## Zoptymalizowane podkładki faliste osi skrętnych - numery pozycji BPW 03.128.05.06.0/07.0 i 03.128.05.09.0/10.0

Stara wersja oporowych podkładek falistych:

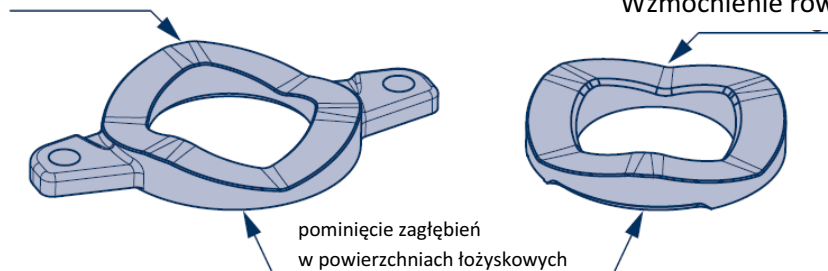
W grudniu 2021 r. BPW wprowadziła nowe, wzmocnione i zoptymalizowane oporowe podkładki faliste jako wyposażenie oryginalne, a także na rynek wtórny. W konsekwencji mieszane stosowanie starych i nowych podkładek falistych jest niedopuszczalne.

Oporowe podkładki faliste należy zawsze wymieniać parami na jednej stronie. Dopuszcza się montaż starego typu podkładek na jednej stronie osi a nowego typu na drugiej stronie osi.

Spłaszczenie wierzchołka

Wzmocnienie rowka

Nowe podkładki faliste:  
zmodyfikowany kontur
